COSTRUZIONE DI UN EDIFICIO AD USO STUDENTATO DENOMINATO "EDIFICIO B" NELL'UNITA' DI SPAZIO T7

DICHIARAZIONE DEL RESPONSABILE DEI LAVORI DELLA MESSA IN SICUREZZA AMBIENTALE

Prot. SR-1226.00_23

P.U.A. dell'Unità di Spazio T7 del P.R.U. in VARIANTE al Piano degli Interventi ai sensi della L.R. n° 11/2004 – art. 20 – comma 8 ter. Conferenza dei Servizi decisoria modalità asincrona ai sensi della L. 241/1990 - INTEGRAZIONE

Figura 1: Aree di scavo all'interno

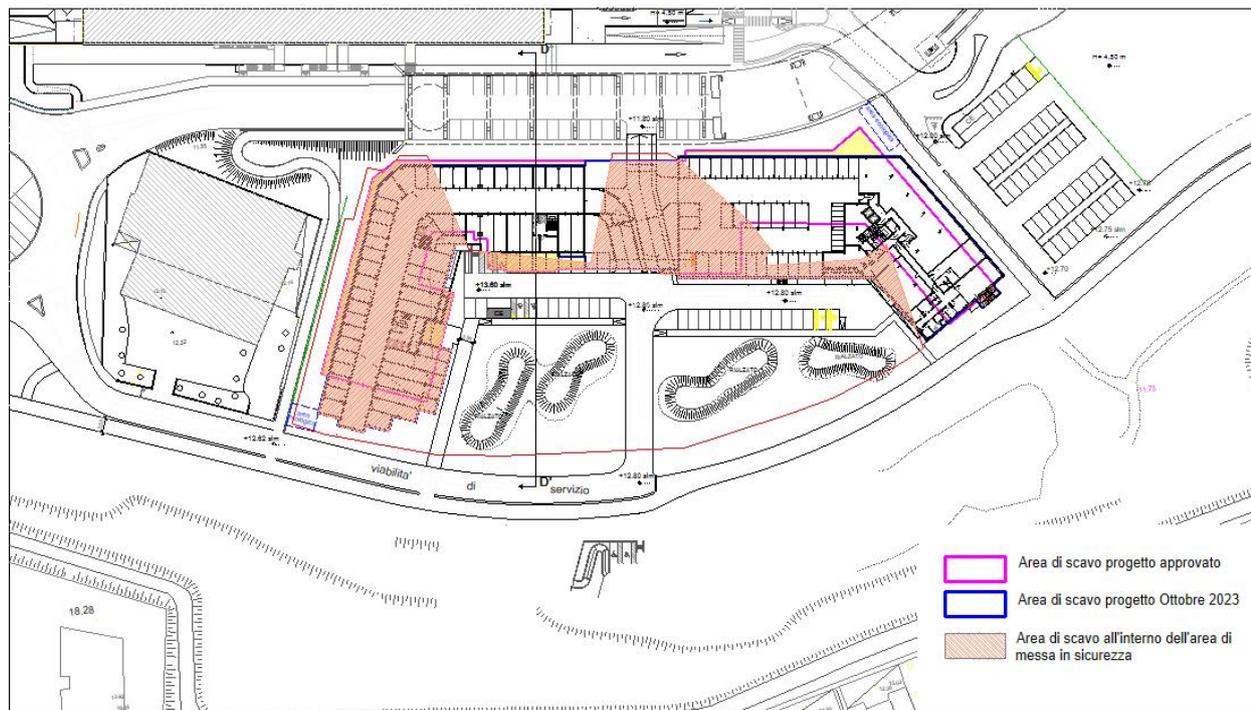
Il Settore Ambiente e Territorio prende atto della dichiarazione trasmessa esprimendo **parere favorevole, condizionato al mantenimento delle dimensioni minime di scavo previste dal progetto di messa in sicurezza operativa approvato**, ovvero un parziale aumento dell'estensione dello stesso;

Il sottoscritto dott. geol. Paolo Rocca, in qualità di Direttore Tecnico della bonifica dell'area identificata con ID 2013, ubicata in via Zancan catastalmente censita al NCTU al Fg. n. 047, Mapp.le n. 249 (parte), preso atto degli elaborati progettuali presentati da Agrifutura Srl in data 03/11/2023 e del parere espresso dal Settore Ambiente e Territorio del Comune di Padova riporta in Figura 1 le aree oggetto di scavo all'interno dell'area interessata dalle opere di messa in sicurezza comprendendo anche le aree già precedentemente autorizzate.

Figura 1: parte di semi interrato interessata dalla realizzazione parziale della variante

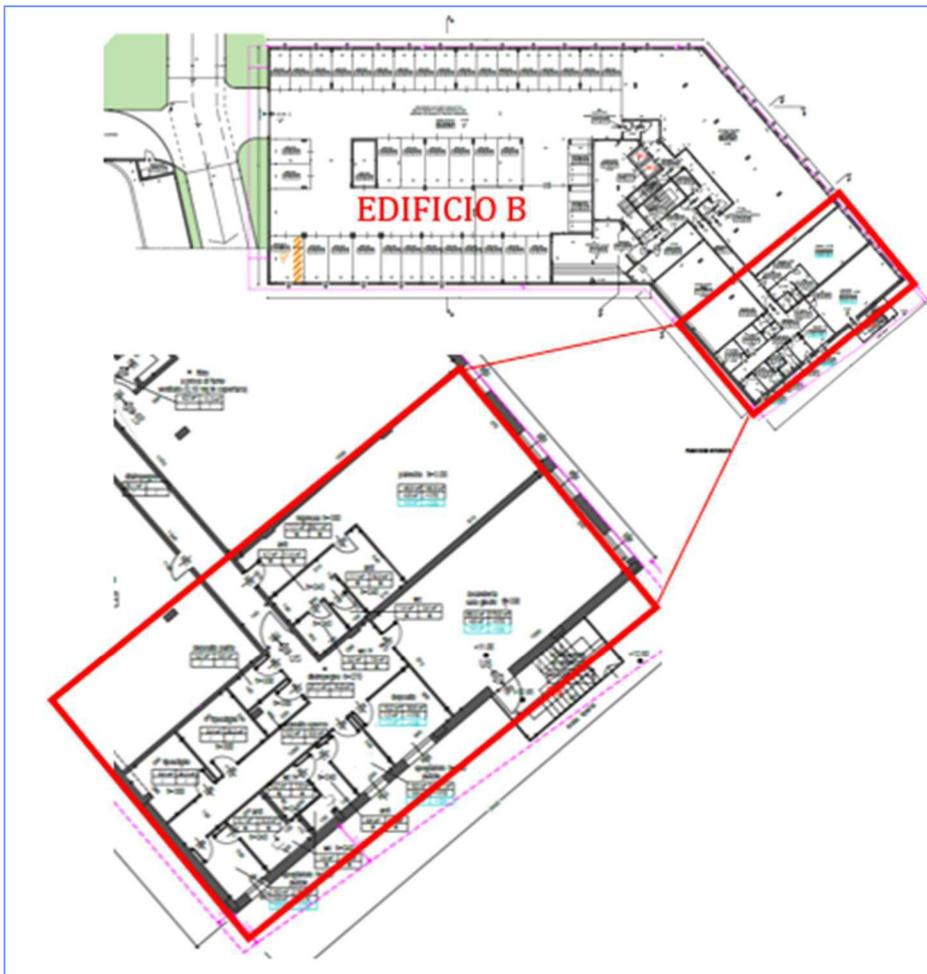
- a) nella parte più orientale del piano semi interrato dell'edificio B (vedi Figura 1) è prevista la realizzazione di magazzini, spogliatoi dipendenti, palestra, lavanderia e sala giochi.
- b) il piano rialzato dell'edificio B sarà adibito ad "aree funzionali" nella parte prospiciente l'area a verde (parco P1) e a "residenza per studenti" nella parte prospiciente il cavalcavia Dalmazia.

In Figura 1 è riportata la parte di semi interrato interessata dalla realizzazione parziale della variante

Figura 2: sovrapposizione del sedime degli edifici A e B con l'area interessata alla bonifica/messa in sicurezza

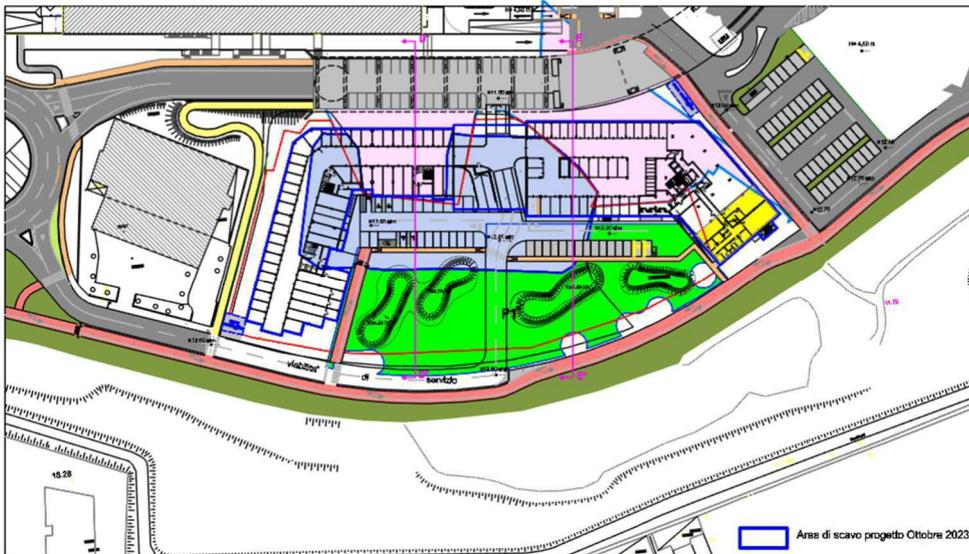
In Figura 2 è sovrapposto il sedime degli edifici A e B con l'area interessata alla bonifica/messa in sicurezza dalla quale si nota che l'area del piano semi interrato interessato dalla variante è esterna all'area oggetto di bonifica/messa in sicurezza (area verde).

Il modello concettuale riferito al piano rialzato dell'edificio B (vedi sezione E-E¹), è modificato in relazione ai bersagli ma si evidenzia (vedi figura 2) che tutto l'edificio è ubicato in un'area idonea ad ospitare l'edificio con le varianti previste, poiché: parte si trova all'interno della zona già bonificata (ex area Fra' Paolo Sarpi), parte entro l'area ex Saccuman (anch'essa già bonificata) e parte in un'area non interessata dalle opere di bonifica/messa in sicurezza.

- **si prende atto** della Dichiarazione del Responsabile dei lavori della messa in sicurezza ambientale nella quale il dott. Geol. Paolo Rocca dichiara che l'area del piano semi interrato interessato dalla variante è esterna all'area oggetto di bonifica/messa in sicurezza. Per quanto riguarda le modifiche dell'estensione degli scavi: si condivide che un eventuale aumento della superficie di scavo non determini variazione sostanziale al progetto già approvato, purché lo scavo, la gestione del terreno e il collaudo finale venga eseguito nelle stesse modalità già approvate; **non si ritiene invece possibile diminuire l'estensione dell'area di scavo prevista da progetto approvato**, pertanto, seppur non coincidente con il progetto edilizio, l'estensione "minima" dello scavo prevista dal progetto di bonifica già approvato **deve essere mantenuta**. Quindi, premesso che **lo scavo necessario ai fini edilizi è subordinato all'intervento di messa in sicurezza permanente** propedeutico al rilascio della certificazione di avvenuta bonifica, si esprime **parere favorevole, condizionato al mantenimento delle dimensioni minime di scavo previste dal progetto di messa in sicurezza operativa approvato**, ovvero un parziale aumento dell'estensione dello stesso; l'eventuale aumento dell'estensione dello scavo dovrà in ogni caso essere preventivamente comunicato agli Enti competenti il procedimento di bonifica ai fini di formalizzare la "modifica non sostanziale" a quanto approvato dalla Conferenza di Servizi del Conferenza di Servizi del 14/10/2021, aggiornata in data 12/11/2021.

Figura 4: sezione tipo di progetto dell'edificio B (E-E¹) - mutata la destinazione del piano rialzato

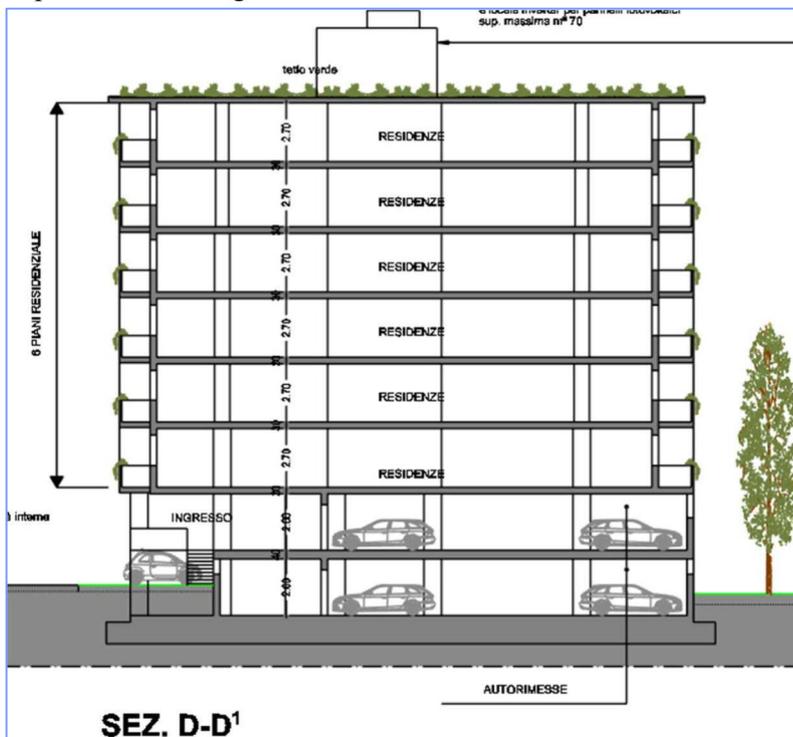
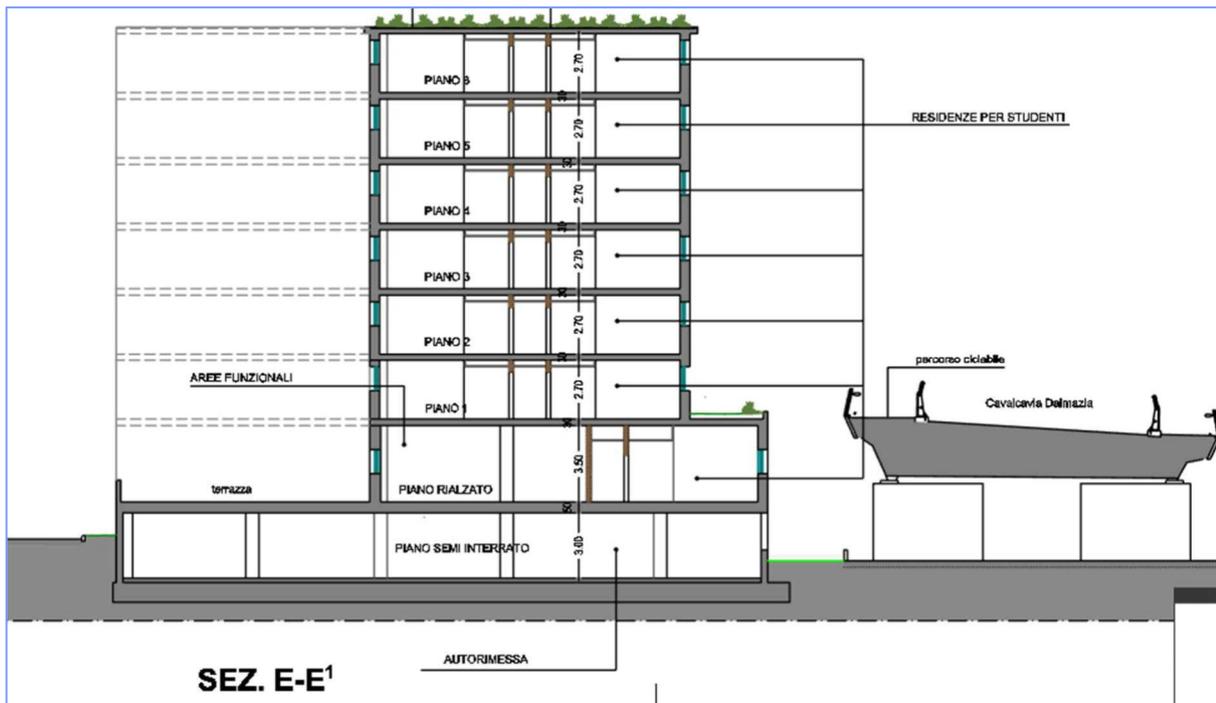
Nelle figure 3 e 4 si producono le sezioni tipo ricavate dal progetto originario (figura 3- sulla quale è stata implementata l'analisi del rischio approvata in CdS del 14/10/2021, aggiornata in data 12/11/202) e di variante (Figura 4).

La sezione D-D¹ è relativa all'edificio A (immutata), la sezione E-E¹ è relativa all'edificio B (parzialmente mutata la destinazione d'uso del piano rialzato).

In riferimento al modello concettuale della variante, si nota che la sezione D-D¹ riferita all'edificio A, è rimasta inalterata, mantenendo il piano seminterrato ed il piano rialzato ad autorimessa; nella sezione E-E¹, riferita all'edificio B, si nota il mantenimento del piano seminterrato come autorimessa e il piano rialzato adibito a "aree funzionali" nella parte prospiciente l'area a verde (parco P1) e a "residenza per studenti" nella parte prospiciente il cavalcavia Dalmazia.

Alla luce di quanto sopra il sottoscritto **dichiara** che il modello concettuale approvato con gli atti sopra citati è parzialmente modificato¹ per il piano rialzato dell'edificio B ma che, sorgendo in un'area non contaminata, non necessita di nuova implementazione di analisi del rischio.

Figura 5: variazione delle aree oggetto di scavo nell'Uds T7

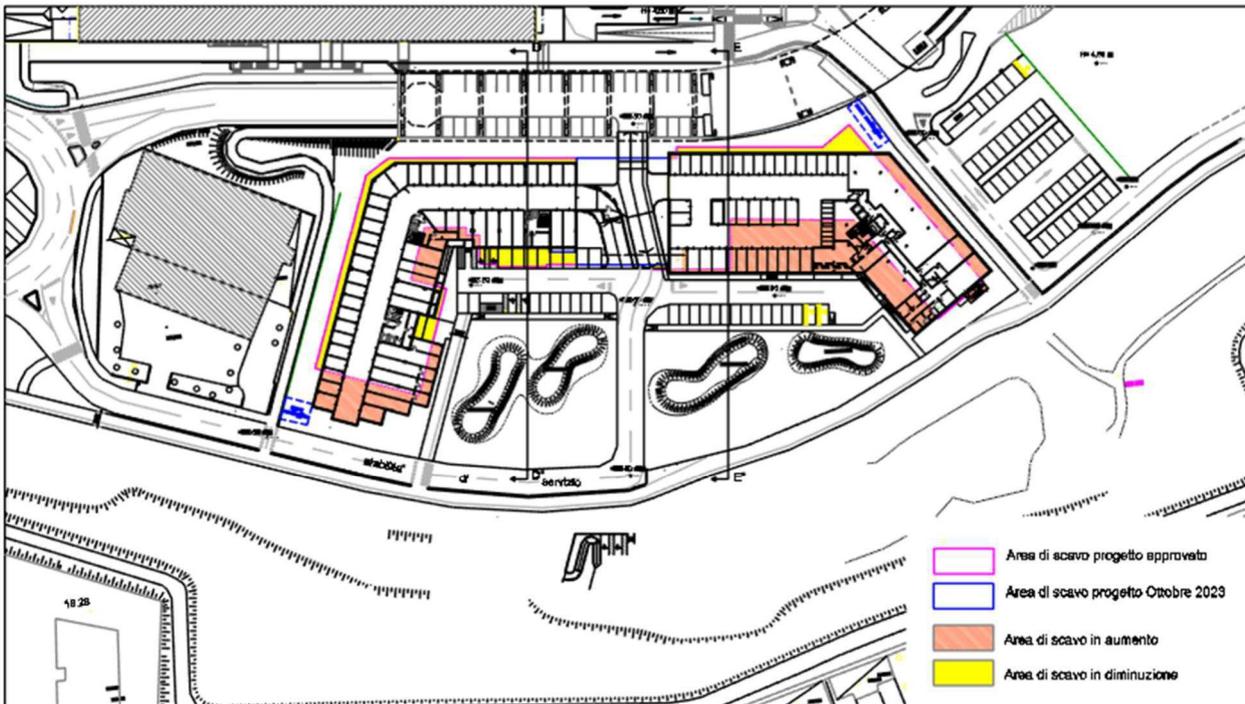
Nella seguente Figura 5 si produce una tavola comparativa in cui sono evidenziate le variazioni delle aree oggetto di scavo tra quelle previste nel progetto originario e quelle della variante.

Figura 6: variazione delle aree oggetto di scavo nell'Uds T7 all'interno dell'area di messa in sicurezza

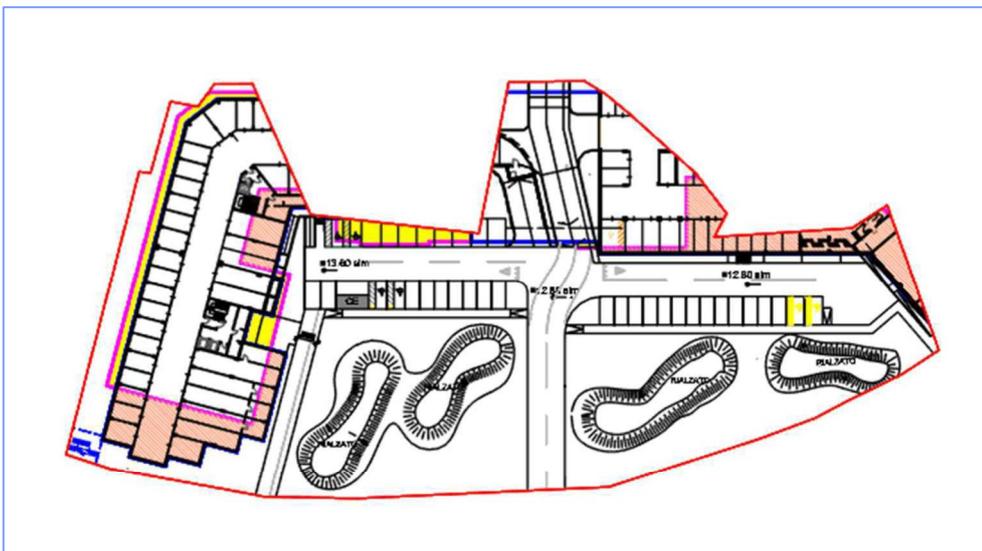
In Figura 6 vengono evidenziate le variazioni delle aree oggetto di scavo all'interno dell'area interessata dalle opere di messa in sicurezza.

Gli scavi in aumento ubicati all'interno dell'area di messa in sicurezza saranno condotti in ugual maniera in cui saranno eseguiti gli scavi previsti nel progetto approvato.

Figura 7: superfici interessate dalle variazioni di scavo

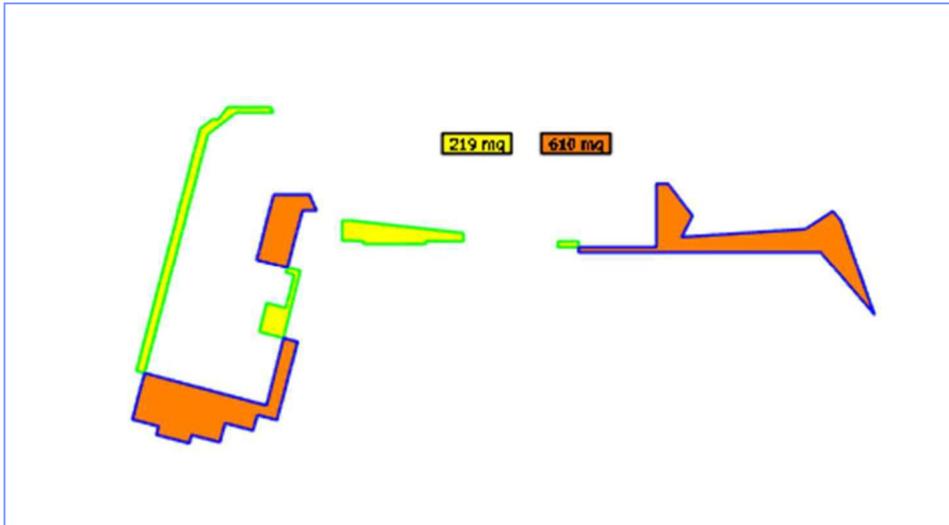
In Figura 7 si evidenziano le superfici interessate dalle variazioni di scavo, dalle quali si ricava un aumento di superficie di scavo di 277 mq.

Poiché è previsto il prelievo di un campione di terreno di fondo scavo ogni 100 mq, considerando l'aumento di 391 mq, al termine dei lavori di scavo saranno prelevati n. 4 campioni in aggiunta a quelli previsti nel suddetto paragrafo.

Per quanto sopra, viste le esigue superfici in questione, si ritiene che si tratti di una variazione non significativa ai fini delle opere di messa in sicurezza.
